# Fristadstorget i Eskilstuna

Resultat av allmän arkitekttävling 2004 - 2005

## Nr 20, "HELGJUTET" - hedersomnämmande

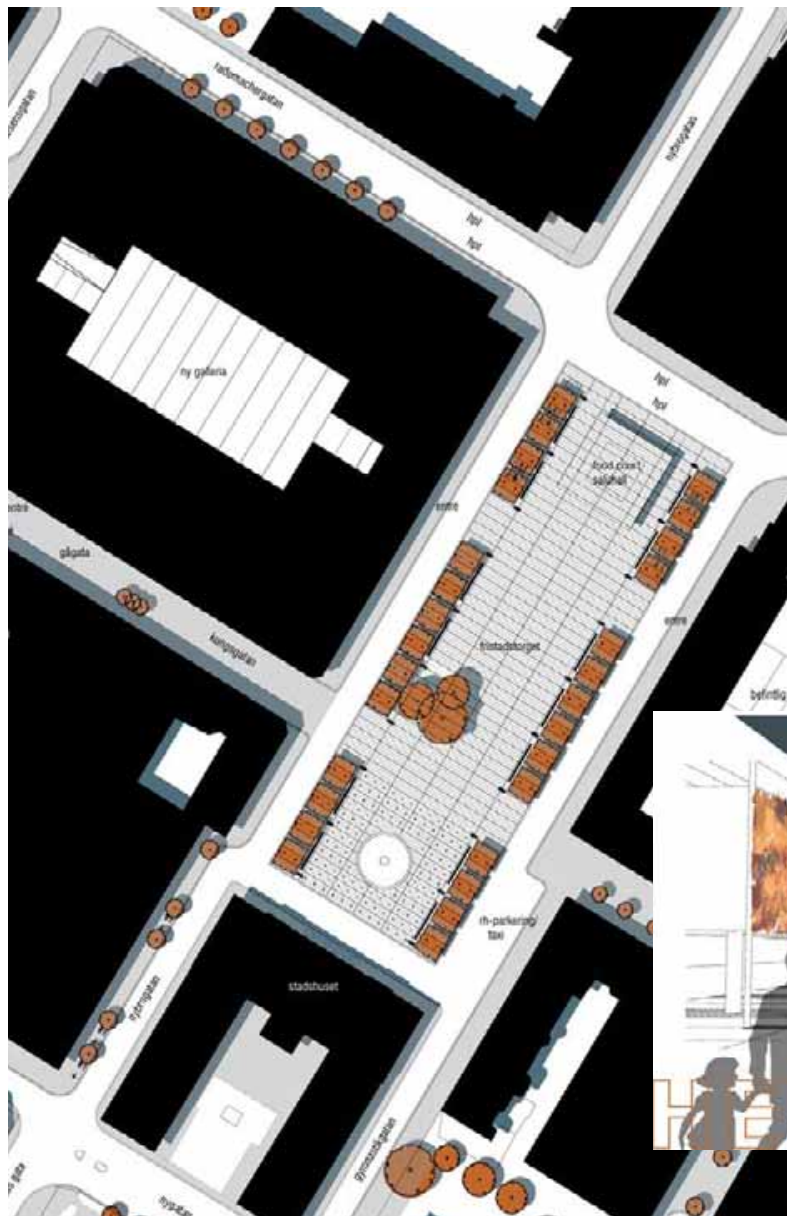
Förslaget HELGJUTET tar fasta på kvartersstadens, åtminstone i teorin, strikta rutnätsmönster och skapar ett strikt rektangulärt torg exakt längs stadshusets huvudaxel. För att ta upp omgivande kvarters avvikelser från det ideala rutnätsmönstret återskapar förslagsställaren 'gata' längs torgets alla sidor. Strikt formklippta trädrader längs torgytans långsidor och en markbeläggning av granithällar i rutnät av gjutjärnsprofiler förstärker ytterligare den strikta formen. Som kontrast mot det ordnade och perfekta skapas kring "Arbetets Ära" en plats där vatten- och ljuskaskader (under vintern gaslägor) skjuter upp ur marken.

Förslaget representerar en spännande kombination av tradition och modernt, även om flera av idéerna kan spåras till andra kända platser. Installationen av vattenkaskader och gaslägor framför stadshuset finner juryn spektakulär.

Förslaget att omvandla Kungsplan till en galleria finner juryn mycket tankeväckande, inte minst med tanke på hur tydligt tävlingen har visat på svårigheterna att göra något vettigt av den. En nödvändig förutsättning för en sådan omvandling är dock att det finns ett kommersiellt intresse av att finansiera den.

En kvadratisk byggnad på torget ger en fin avslutning av torget i norr, men det föreslagna innehållet - "food court" - skulle kanske ha en mer naturlig hemvist i den föreslagna gallerian på Kungsplan.
